**第53条（多量の放射性物質等を放出する事故の拡大の防止）
のうち、「使用済燃料損傷防止」の指摘に係る回答**

2021年11月16日

**日本原子力研究開発機構 大洗研究所
高速実験炉部**

No. 156【第53条（多量の放射性物質等を放出する事故の拡大の防止）】

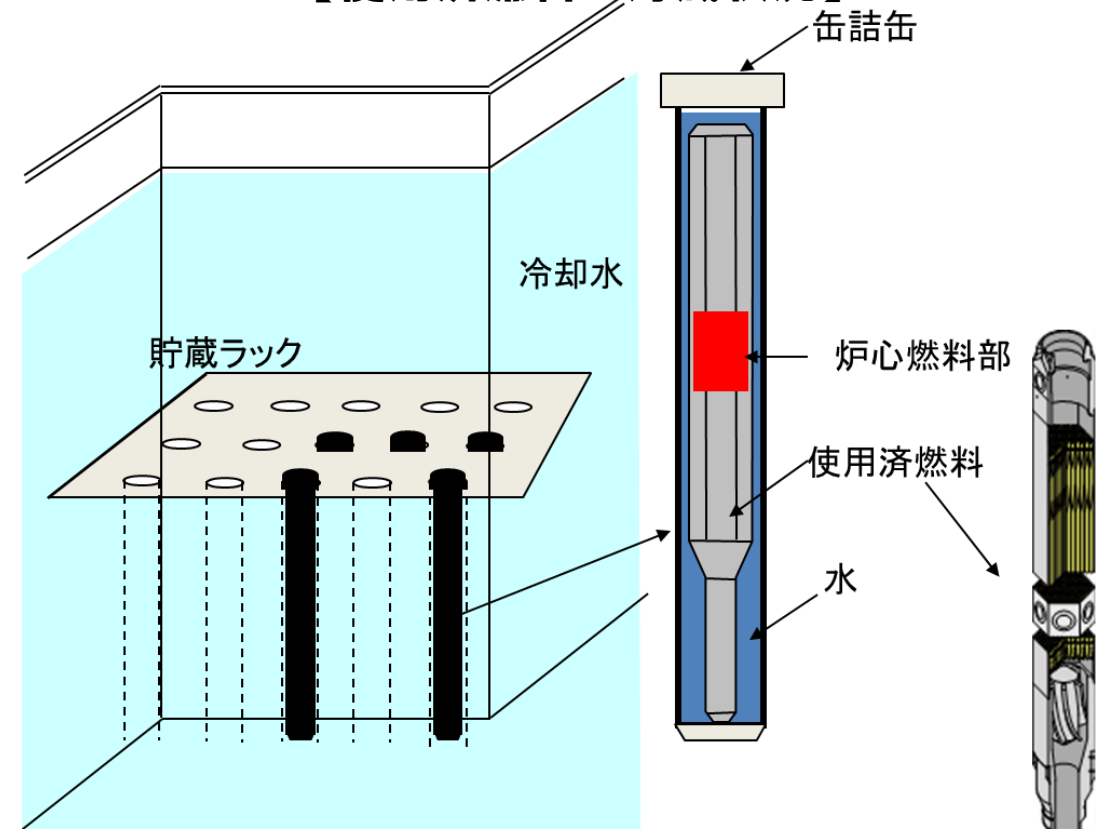
- 第一使用済燃料貯蔵建物及び第二使用済燃料貯蔵建物の貯蔵設備におけるリスクについて説明すること。

- 第一使用済燃料貯蔵建物（第1SFF）及び第二使用済燃料貯蔵建物（第2SFF）の貯蔵設備におけるリスクについて評価することを目的として、何らかの原因により両建物の水冷却池の冷却水が喪失することを仮想し、使用済燃料の健全性及びスカイシャインガンマ線による敷地境界における実効線量について評価した。以下に示すように、使用済燃料の健全性は確保されるとともに、スカイシャインガンマ線による敷地境界における実効線量は5mSv（7日間）を下回ることから、リスクは小さいと判断できる。

建物	缶詰缶封入水温度
第1SFF	75.7℃
第2SFF	74.5℃

使用済燃料の健全性は確保される。

評価点		実効線量
方向	敷地境界までの距離（km）	合計（7日間）（mSv）
第2SFFの東方向	0.18	1.9

リスクは小さいと判断できる。
